RFCを踏まえた スマートメーター仕様に関する 基本的な考え方

平成 24年 7月12日

東京電力株式会社

Ⅱ-1. 国際標準規格の採用（2） ～ IPの実装 ～

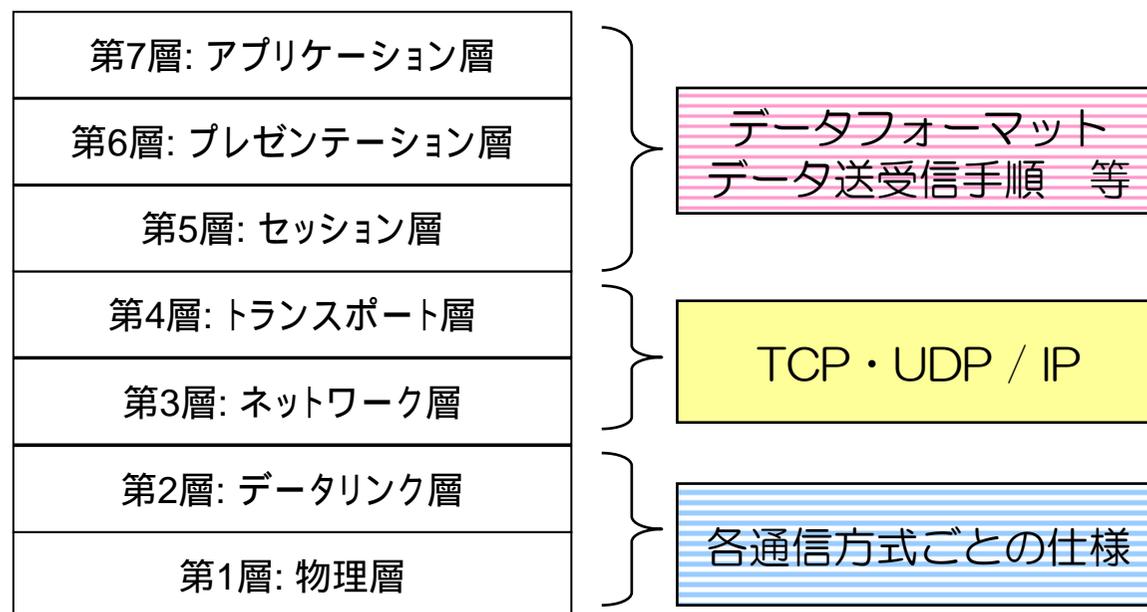
- スマートメーターのAルート通信機能には、原則、IPプロトコルを実装する。
 - IPを実装することで、通信仕様部分（無線の各種方式等）とデータ送受手順方式（IEC、ANSIのメーターデータに関する規格等）との分離が容易になり、将来的な変更や機能拡張に柔軟に対応可能。

Ⅱ-3. スマートメーターが実現する機能（1） ～ 一体型の適用 ～

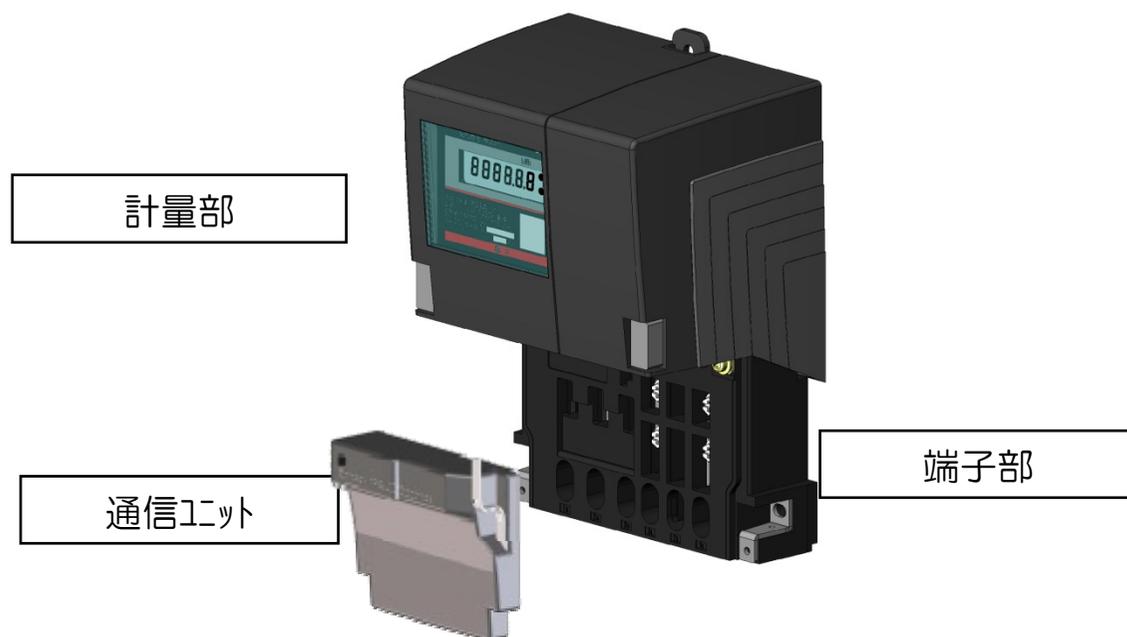
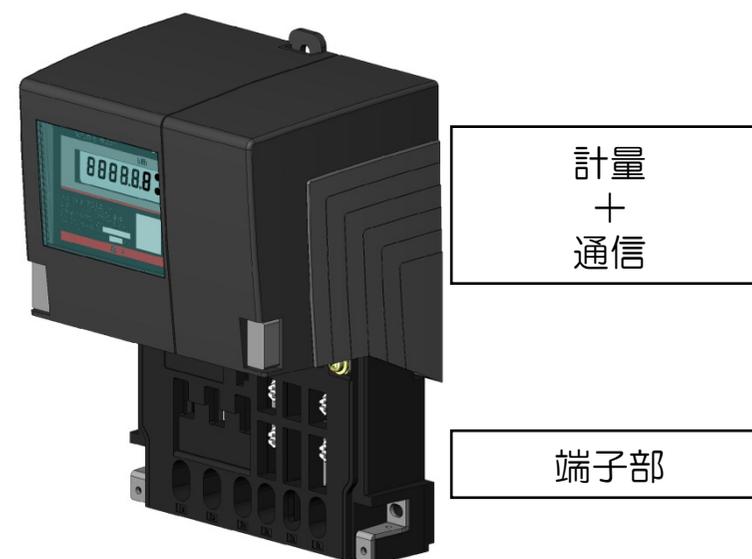
- スマートメーターの計量部と通信部の構成については、部品点数削減によるコストダウン等の効果が見込まれること勘案し、これまでの分離型に加え、一体型も認めるよう方針を変更する。

Ⅱ-3. スマートメーターが実現する機能（3） ～ 30分検針値収集 ～

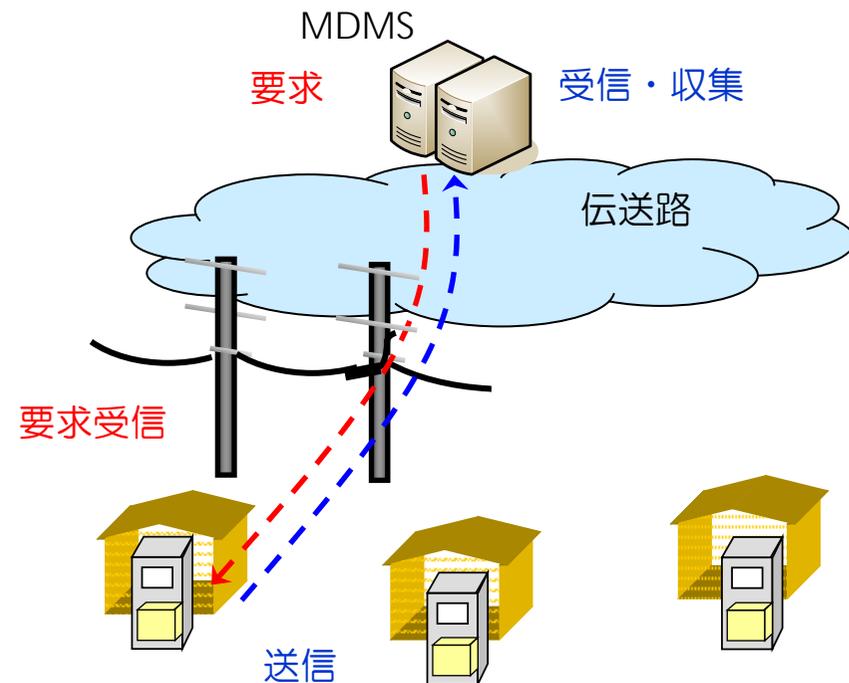
- スマートメーターは、30分検針値を計測して、決められた頻度でMDMSにデータを送信する。なお、伝送頻度については30分毎を基本とするが、伝送頻度を変更する機能拡張性を備えることとする。
- 検針値の欠損が発生した場合は、MDMSが行う当該メーターとの通信の復旧確認、欠損データの再収集要求に応じて、当該データを再送する。
